Modulo per la presentazione delle osservazioni per i piani/programmi/progetti sottoposti a procedimenti di valutazione ambientale di competenza statale

ID: Codice procedura (ID_VIP/ID_MATTM):10844

Impianto per la produzione di energia elettrica da fonte eolica, costituito da 6 aerogeneratori della potenza complessiva di 37,2 MW, un sistema di accumulo da 25 MW e relative opere connesse in località "Rempillo" nel comune di Pitigliano (GR).

Immagine n. 5 Intervisibilità degli impianti eolici della provincia di Viterbo anche in quella di Grosseto, in particolare nel pitiglianese.

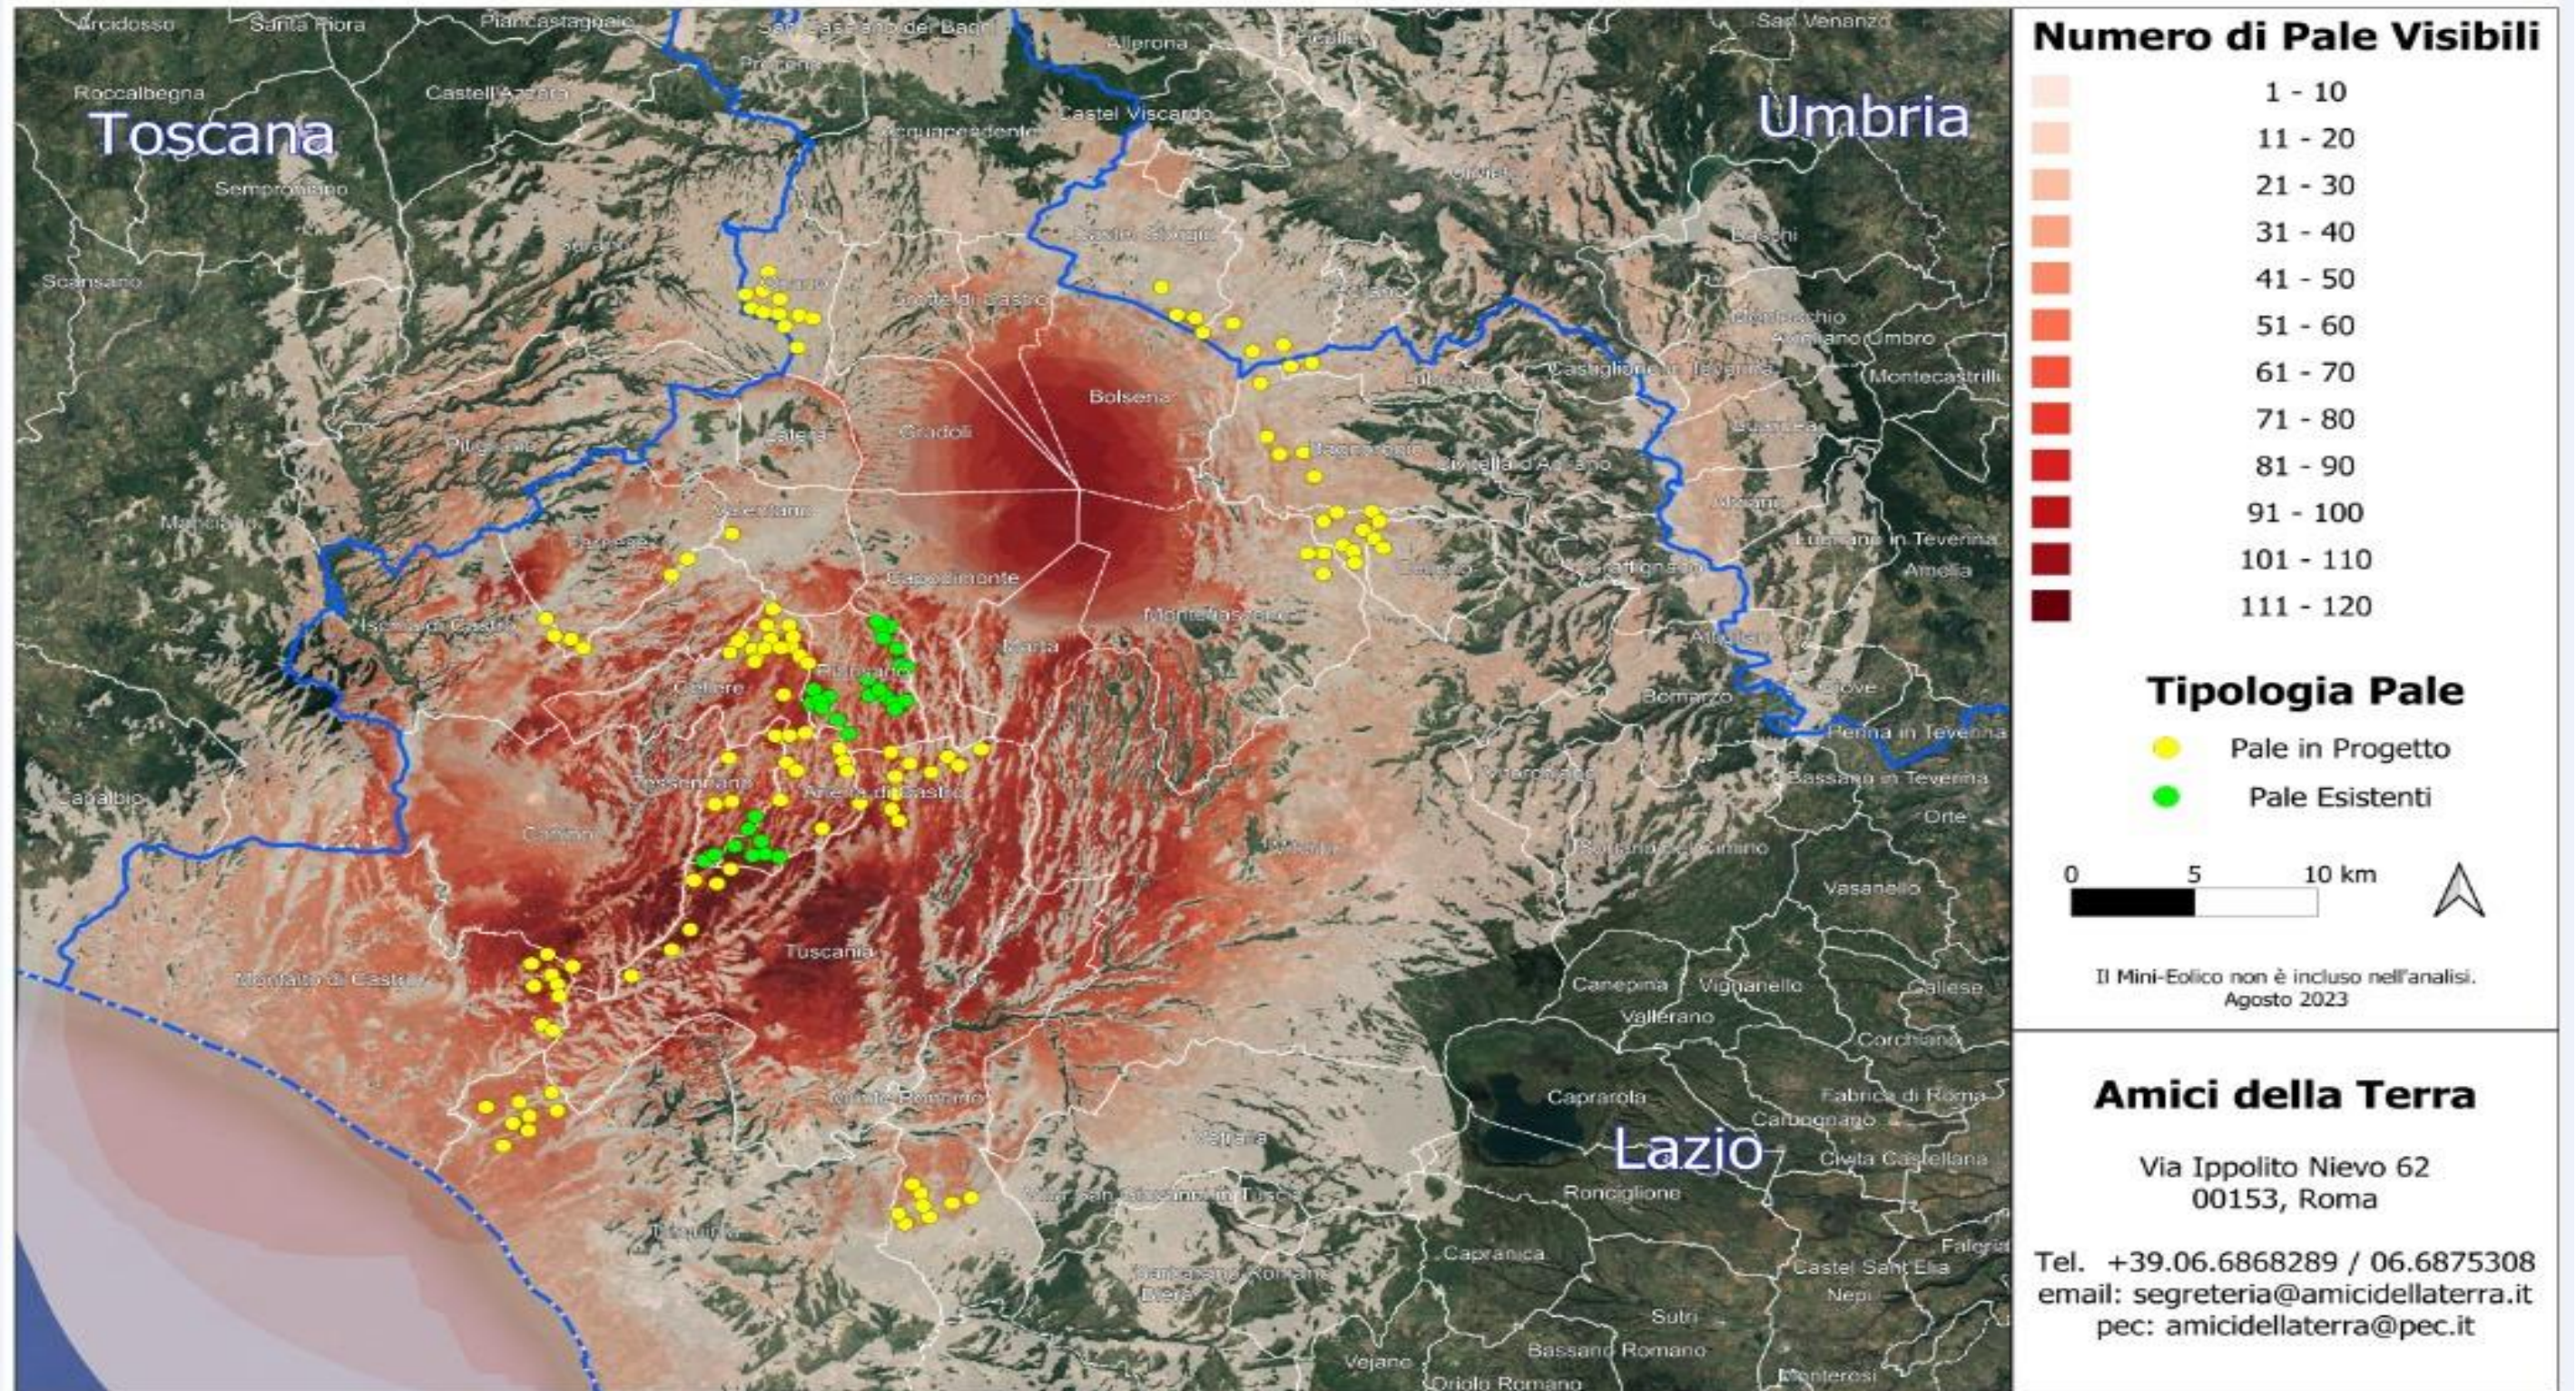
rappresenta una elevata criticità per la sostenibilità ambientale di ulteriori eventuali iniziative. L'impianto eolico "Rempillo" pur essendo "esterno al confine provinciale e regionale ma nelle sue immediate vicinanze (a soli 100 metri i primi due aerogeneratori) oltre ad impattare sul territorio e sulle economie di tre Comuni del Lazio (Farnese, Valentano e Latera) si trova nelle fasce di rispetto dei Beni di notevole interesse pubblico come si è evidenziate nelle Osservazioni nn. 1 e 2 e crea anche degli impatti negativi anche sui beni naturalistici come verrà dettagliato nell'Osservazione n. 4. Inoltre andrebbe a sommarsi al già enorme cumulo di impianti eolici e fotovoltaici e geotermici che già creano una elevata criticità ambientale nella provincia di Viterbo e interferiscono anche con il territorio toscano come si può vedere dalle immagini nn. 4 e 5 dell'Allegato n. 1.
